Falsterske Digelag
Marielyst Strandvej 10
4873 Væggerløse

Kystdirektoratet
J.nr. 20/05891-26
Ref. Bjørn Steen Frederiksen
17-11-2023

Kystdirektoratets vurdering af digesikkerhed af Falsterske Dige efter stormen 20/21. oktober 2023

Bilag 1 – Oversigts kort

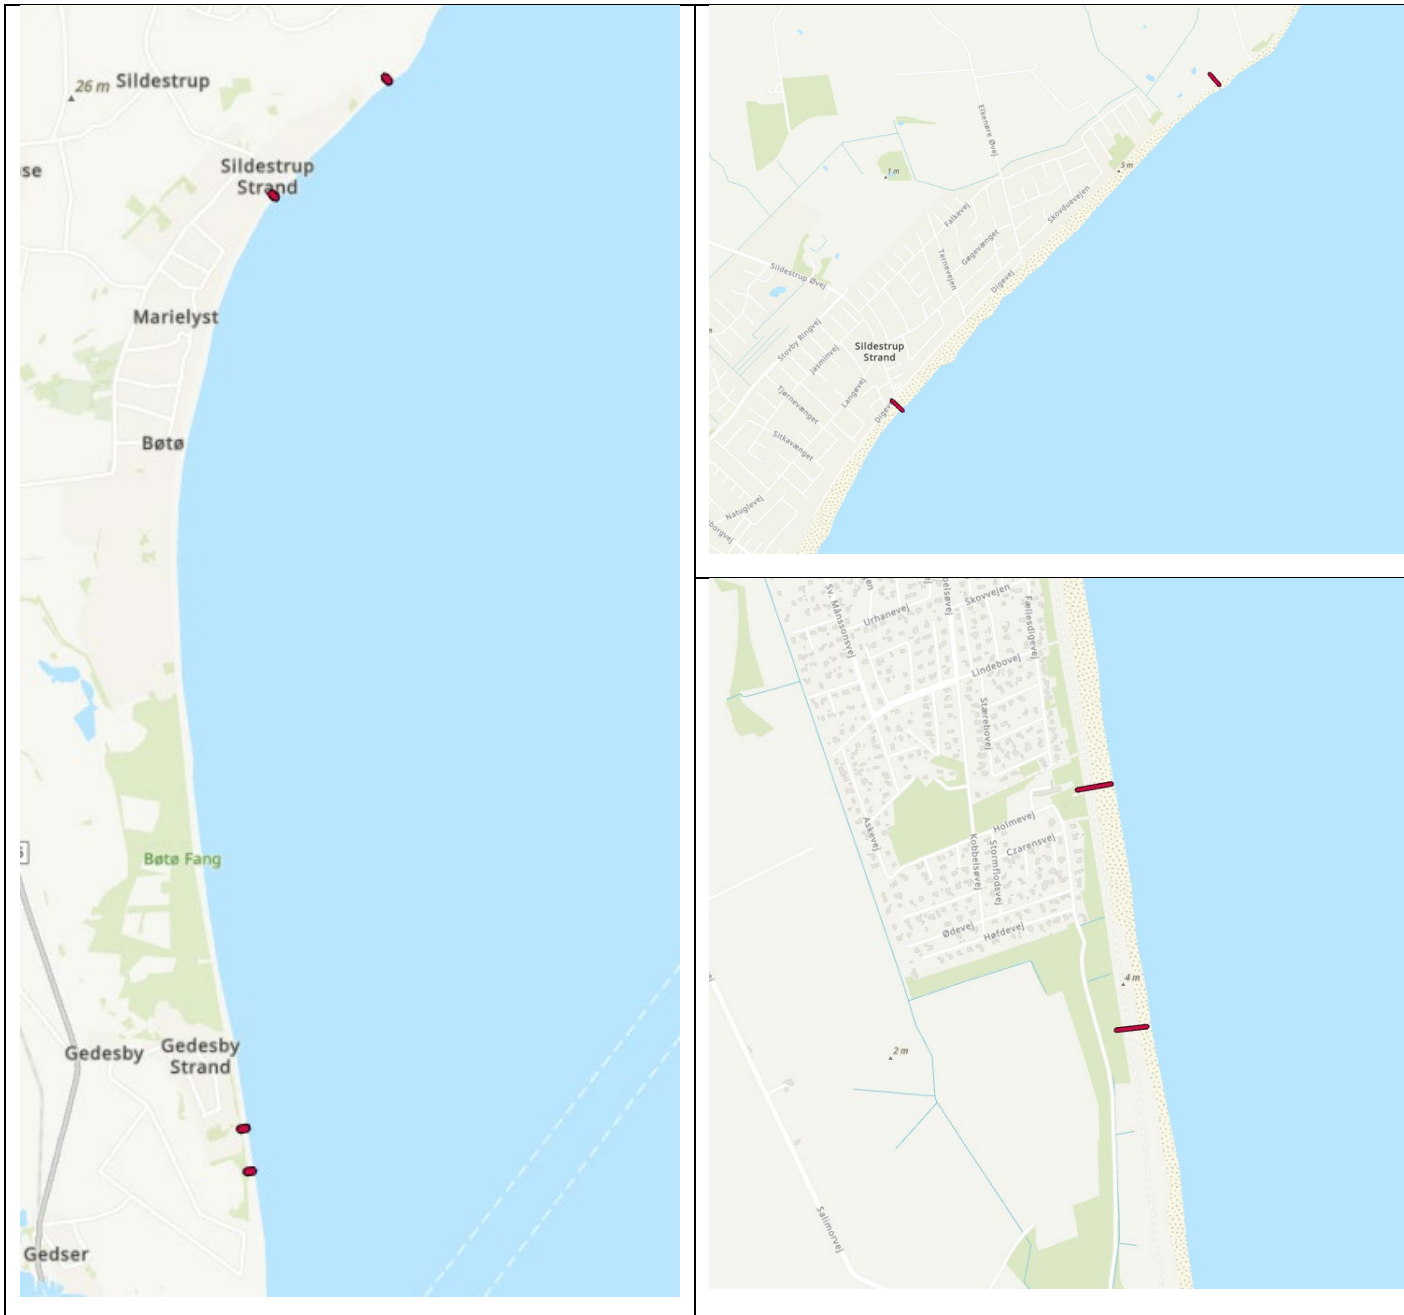
Ved Gedesby ses erosion i størrelsesorden ca. 10-12 m som følge af hændelsen den 20./21. oktober, mens diget samlet set er smallest ved Holmevej og Sydfalstervej.

Ved Elkenøre ses der for meste 10-15 m erosion af klitten, mens der ses helt op til 20 m erosion ved Sildestrup Øvej. Lige syd for Havlykkevej ses 10-15 m erosion af klitten, hvor digetbredden er samlet set smallest.
